白川「緑の区間」整備計画（案）の変更について

令和4年12月

国土交通省 九州地方整備局

熊本河川国道事務所

4. 管理用通路等のデザインについて ②T字交差点部の修正案について 九州地方整備局

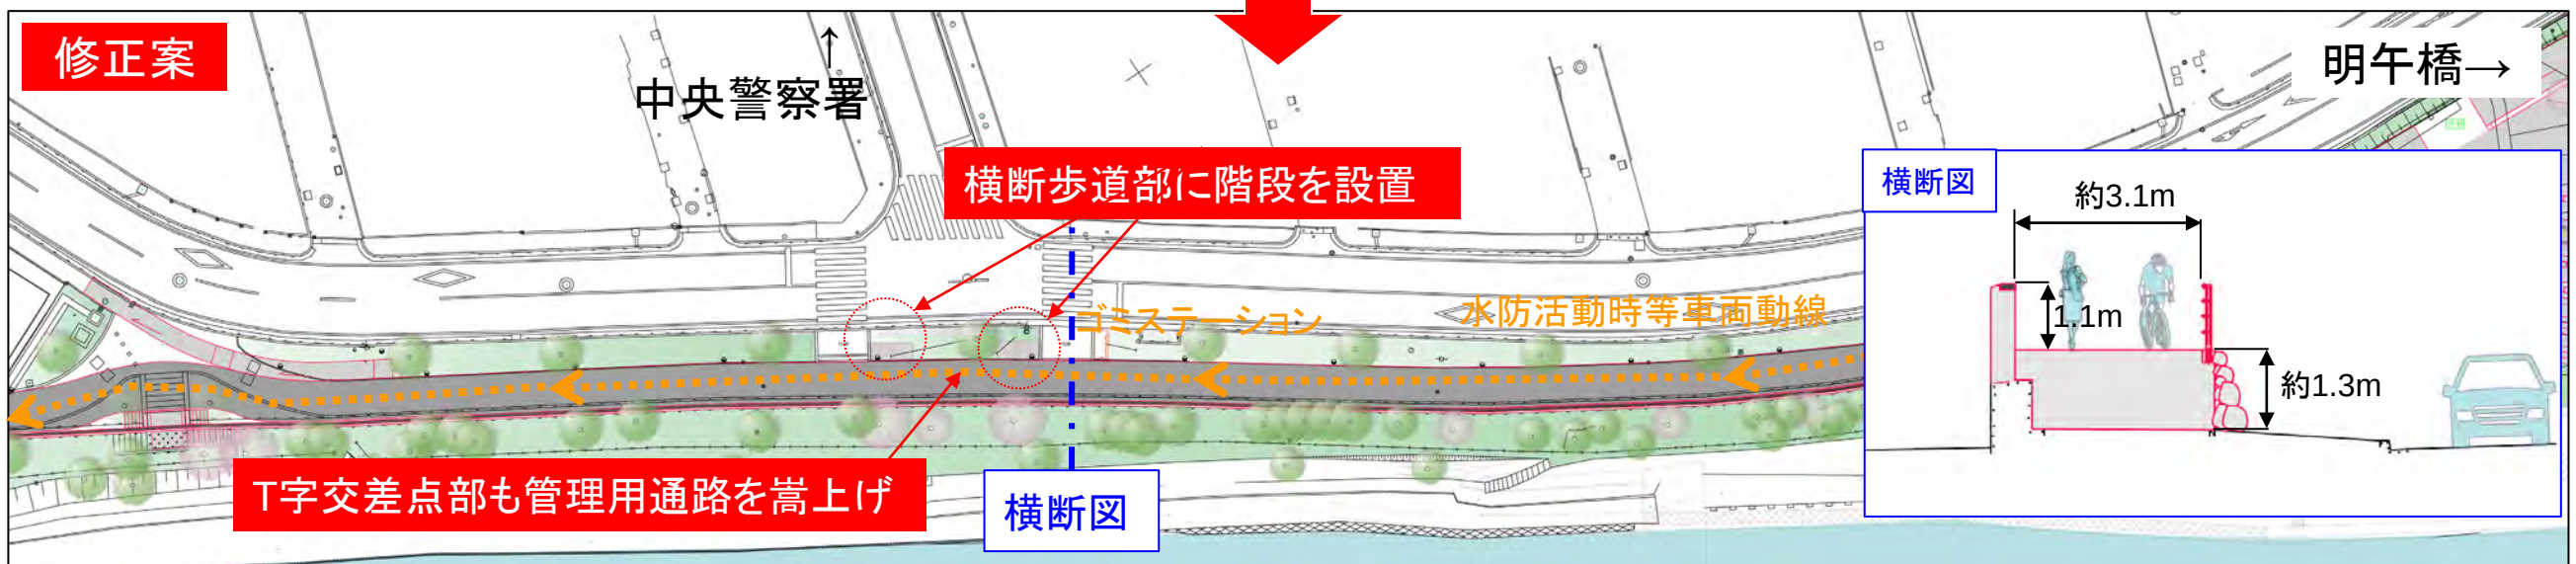
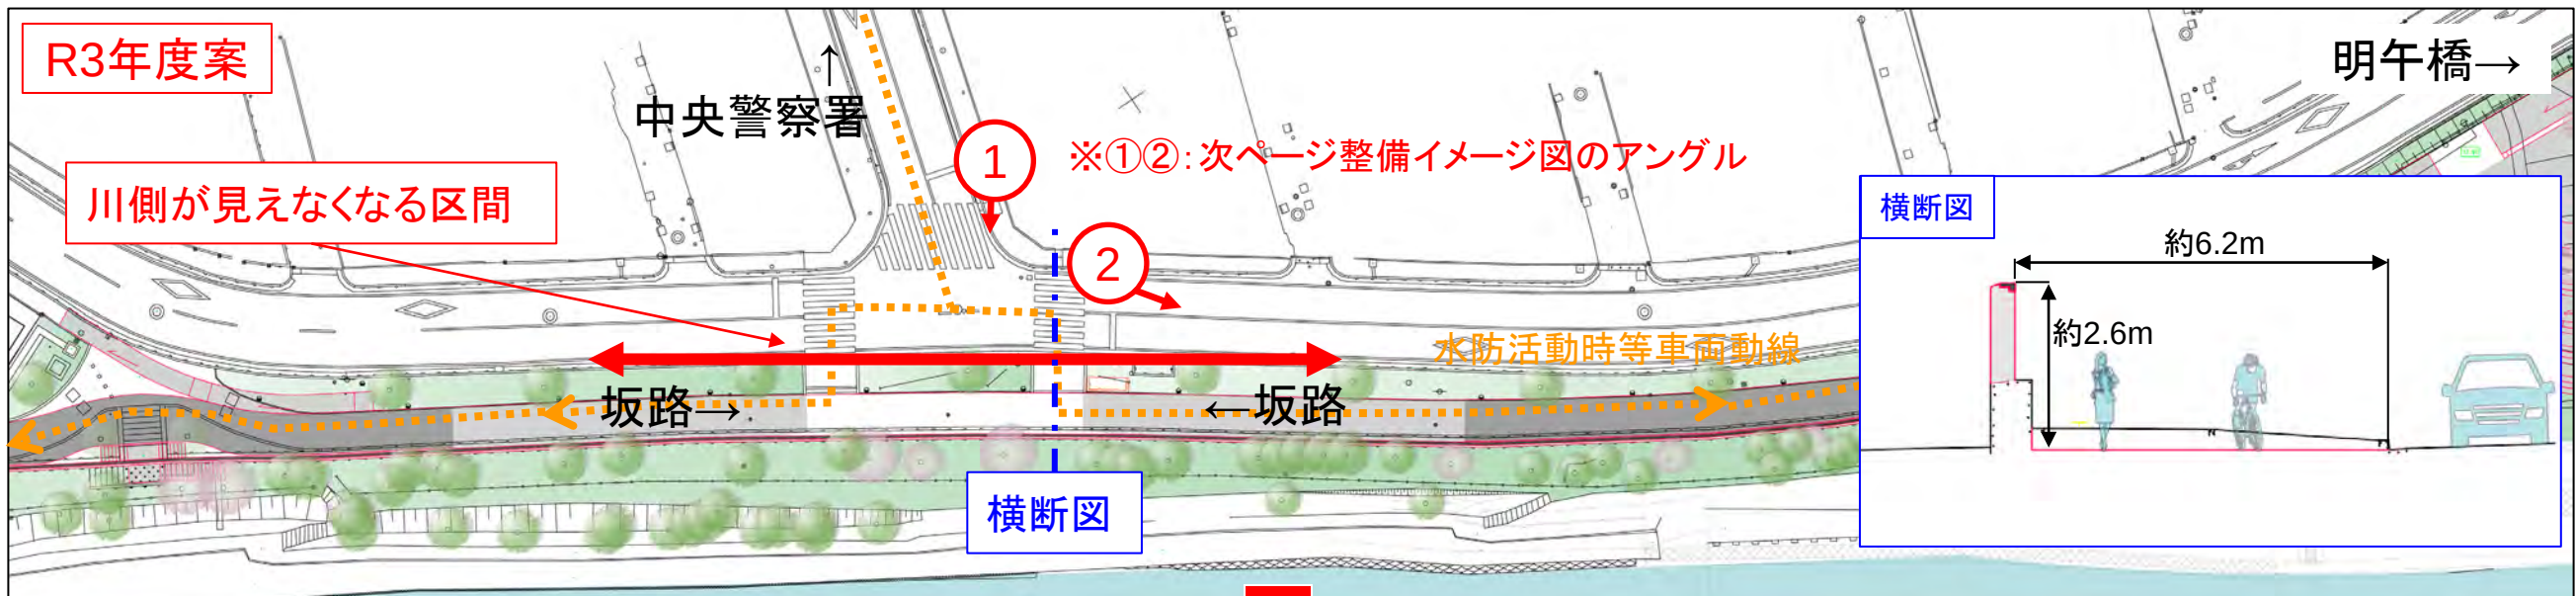
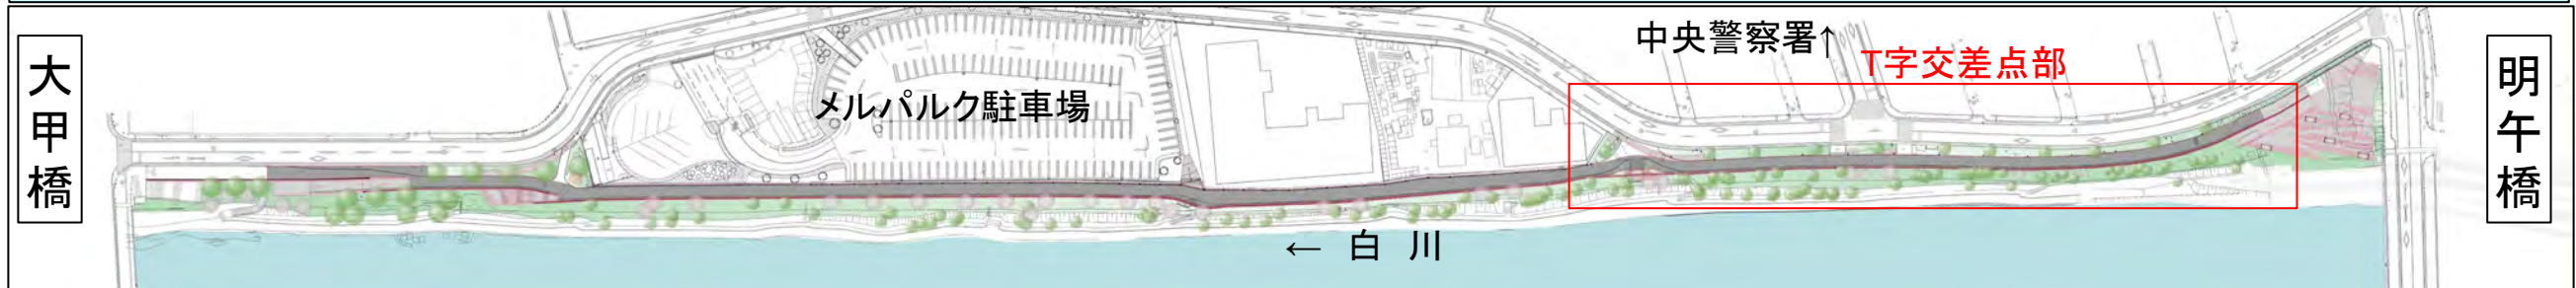
- 令和3年度時点の整備案では、水防活動時等の車両動線確保のため**T字交差点部の管理用通路は嵩上げしない案**を検討。
- 坂路区間の一部で水防活動時等に川側が見えなくなる区間が発生するため、車両動線は明午橋側から確保することとし、河川管理上の観点から再度見直しを行い、**T字交差点部の管理用通路を嵩上げる案**を検討。
- T字交差点部の歩行者動線確保のため**横断歩道部に階段を設置**。
